**AVIS RELATIF À LA PROTECTION
CONTRE LES EVENTUELS EFFETS NOCIFS ET NUISANCES
PROVOQUÉS PAR LES RAYONNEMENTS NON IONISANTS
GÉNÉRÉS PAR DES ANTENNES ÉMETTRICES STATIONNAIRES**

Commune : SERAING - Exploitant : PROXIMUS

Référence exploitant : 41SRC_03

Rapport n° 3581 / 2023

Figure 2 : Vue en plan des installations d'antennes dans un rayon de 300 mètres autour de l'installation faisant l'objet de la demande d'avis

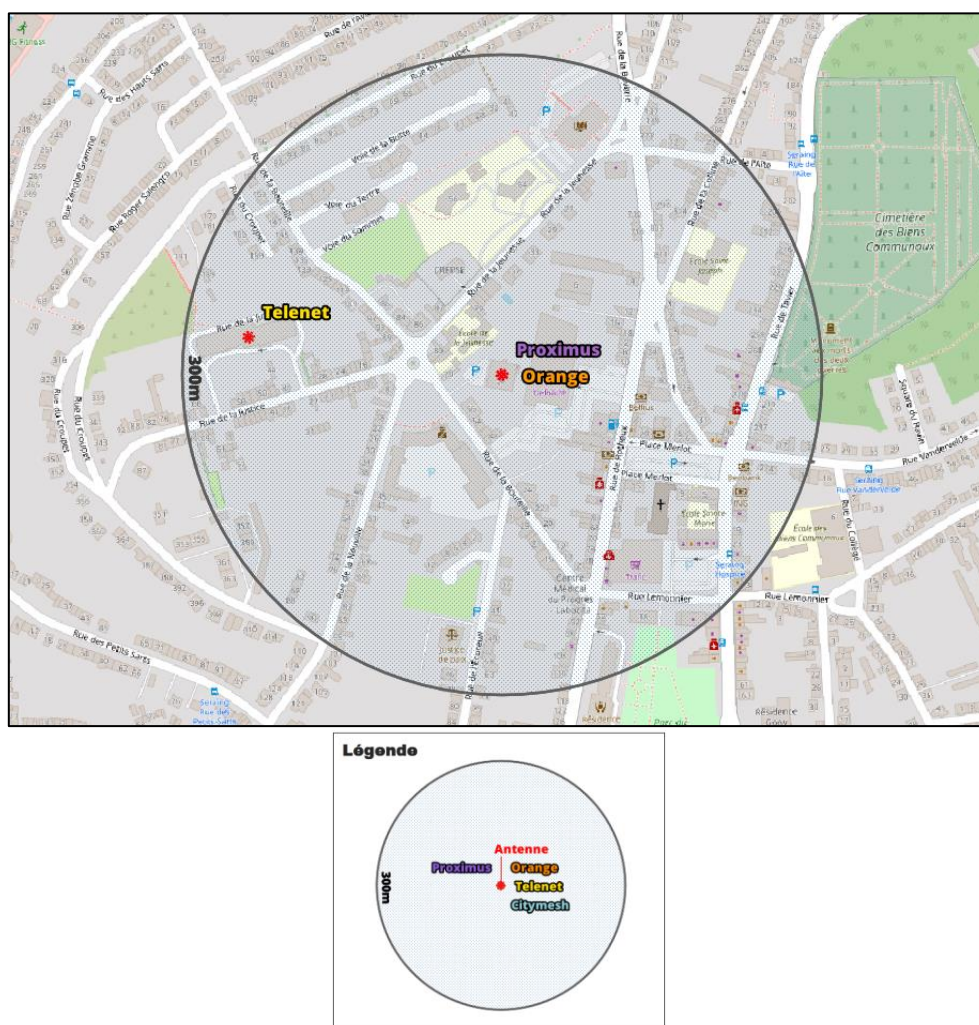
Compte tenu du nombre d'installations localisées dans la figure 2, il apparaît que l'intensité du rayonnement électromagnétique généré, dans les lieux de séjour situés à proximité de l'installation référencée dans le paragraphe 2, par l'ensemble des antennes émettrices stationnaires de l'ensemble des exploitants du même site d'antennes émettrices stationnaires respecte la limite fixée à l'article 4, § 2 du décret.
